AUTORIDAD NACIONAL DE LICENCIAS AMBIENTALES

AUTO N° 08900

“Por el cual se efectúa un seguimiento y control ambiental”

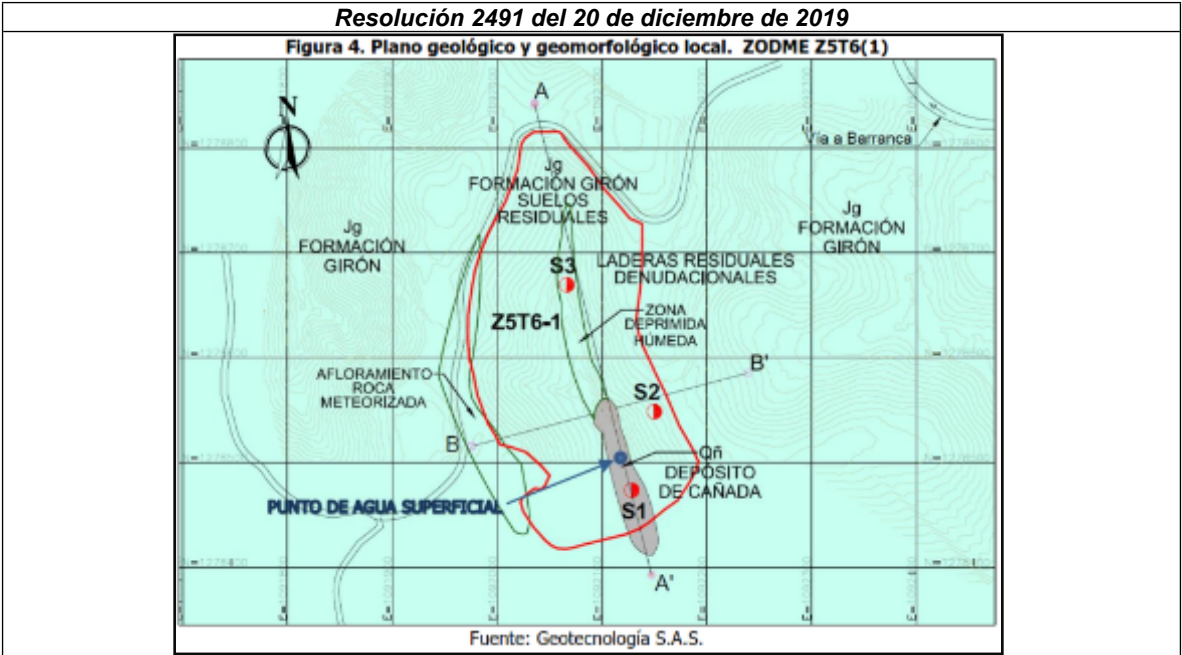
De la anterior caracterización e imagen, resulta importante mencionar que dicho plano no muestra los polígonos de la litología (Formación Girón (Jg), Depósito), así como de las subunidades morfológicas del área de estudio.

Figura 1. Ubicación de las ZODME Z5T6 (1) y Z5T6 (2) dentro de la zonificación actualizada según Resolución 2594 del 31 de diciembre de 2019

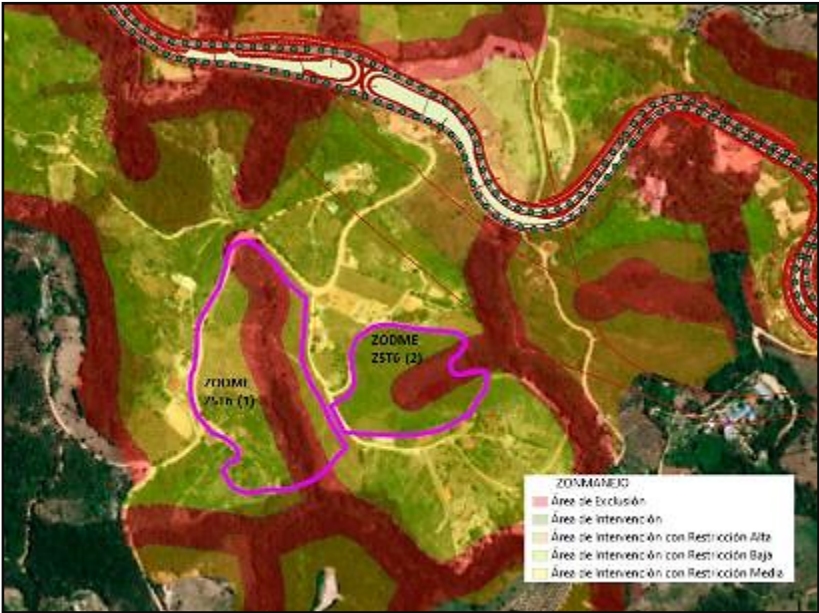
En este orden de ideas, se considera que si bien el rediseño planteado para la ZODME Z5T6 (1) se adapta a las características del terreno y presenta una conformación que permite que el depósito sea estable con factores de seguridad aceptable, este obedeció a la presencia de un punto de agua identificado en el costado sur del predio proyectado a intervenir con la disposición de material.

No obstante, como se mencionó previamente la caracterización presentada no describió de manera adecuada las zonas que van a ser intervenida por las ZODME Z5T6 (1) y Z5T6 (2), las cuales presentan zonas de exclusión según lo establecido en la zonificación de manejo ambiental del proyecto asociadas a la presencia de un cuerpo de agua intermitente y sus rondas de protección.

De esta manera, se considera que el rediseño presentado por la Concesionaria no se adapta a las restricciones ambientales existentes en el predio, por lo que, deberá presentarse una nueva propuesta que respete dichas zonas de exclusión establecidas en la zonificación de manejo establecida para el proyecto y que tenga en cuenta las observaciones realizadas al diseño presentado.

Figura 25. Zonificación de manejo de la actividad.
Fuente: Radicado en la ANLA No. 2020124063-1-000 del 3 de agosto de 2020.

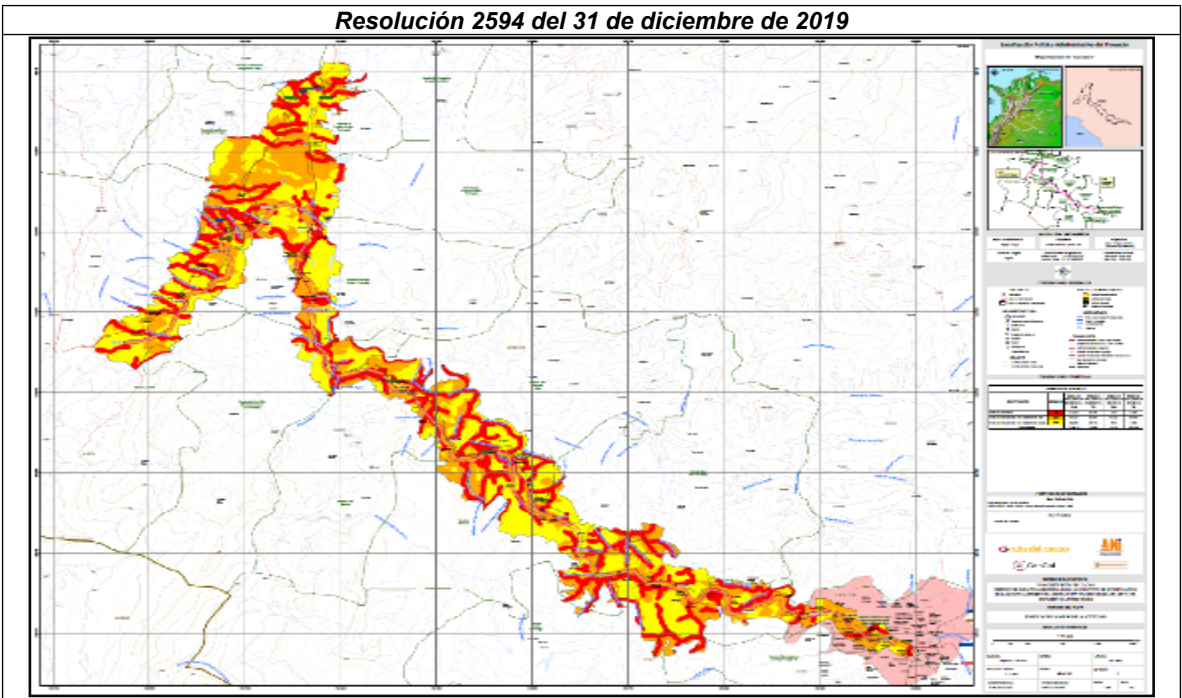
Sin embargo, una vez verificado el capítulo 6 de zonificación ambiental remitido como anexo con el informe de respuesta a la presente Resolución, se puede observar que algunos de los criterios aplicados para desarrollar dicha zonificación no coinciden con las unidades de restricción definidas en la zonificación de manejo ambiental establecida por esta Autoridad en el artículo noveno de la Resolución 2594 del 31 de diciembre de 2019, según se pudo observar en la figura 26.

Ahora bien, respecto de los ajustes del componente hidrogeológico, de acuerdo con la tabla 23, de la resolución de análisis, en el área de estudio de la UF8 y UF9 se identificaron por parte de la Concesionaria 17 manantiales de los cuales, en la zonificación de manejo solo se incluyen tres (3) puntos de agua como áreas de exclusión. Estos manantiales son el ID-117, ID-119 y el ID-54 (Ver Figura 25).
